NOTA TÉCNICA SEI Nº 6445/2025/COGIN/GEGR/SUOD/DIR/ANTT

Interessado: Concessionária de Rodovia Nova 381

Assunto: Demanda - Alteração de Localização - Base de Serviço Operacional – BSO 03 do km 264,844 da BR-381/MG para o km 242 da BR-381/MG - Contrato do Edital de Concessão nº 001/2024.

Figura 1 - BSO-03 - km 242, BR-381/MG

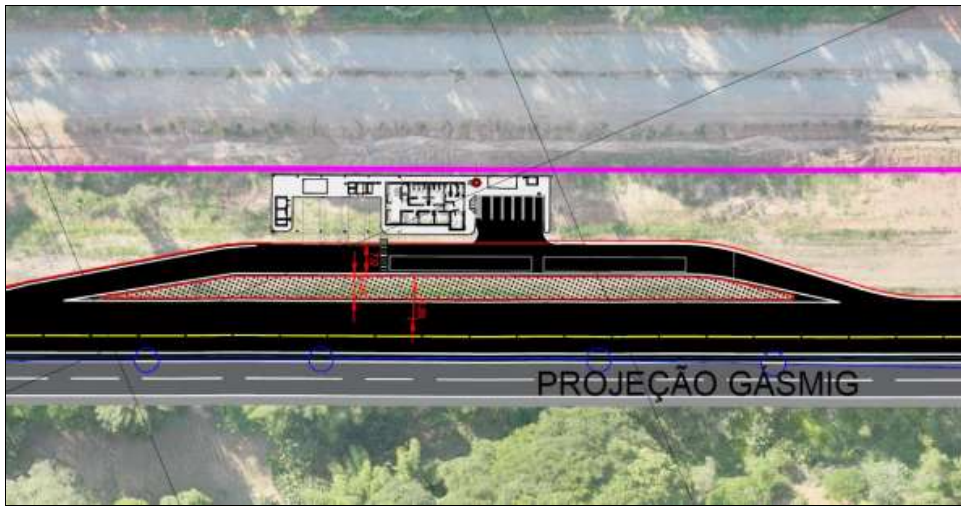
7.1.2. A solicitação decorre do recebimento do Ofício nº 258/2025 (SEI nº 33015650), expedido pela Promotoria de Justiça da Comarca de Ipatinga, que requer esclarecimentos acerca da implantação da BSO 03, cuja obra encontrava-se em fase preliminar no local indicado.

7.1.3. Segundo informações apresentadas por representantes do Instituto Cidades, o terreno inicialmente previsto estaria inserido em uma Zona de Proteção Ambiental I - ZPAM I, o que poderia acarretar impactos à comunidade local, além de ter havido ausência de diálogo institucional prévio.

7.1.4. Dessa forma, visando evitar eventuais intercorrências com o Ministério Público do Estado de Minas Gerais – MPMG, a Concessionária optou por realocar a edificação operacional BSO-03 do km 254,850 para o km 242 da BR-381/MG, solicitando, para tanto, a anuência desta área técnica para a alteração proposta, conforme verifica-se na imagem a seguir:

8.4. Nesse contexto, considerando os empecilhos reportados pela Concessionária Nova 381 — em consonância com manifestações do Ministério Público do Estado de Minas Gerais — no que tange a aspectos ambientais que incidem sobre a execução da BSO 03 no km 254,850 da BR-381/MG, bem como à reduzida funcionalidade da implantação da edificação no local originalmente previsto no PER, entende-se pertinente o acolhimento da nova proposta apresentada pela Concessionária, que prevê a realocação da unidade para o km 242 da BR-381/MG.

8.5. Isto posto, considerando a manifestação das áreas técnicas competentes, bem como a viabilidade técnica, operacional, contratual e regulamentar da proposta, esta Gerência manifesta-se favoravelmente ao deferimento da solicitação de alteração da localização da Base de Serviço Operacional – BSO 03.
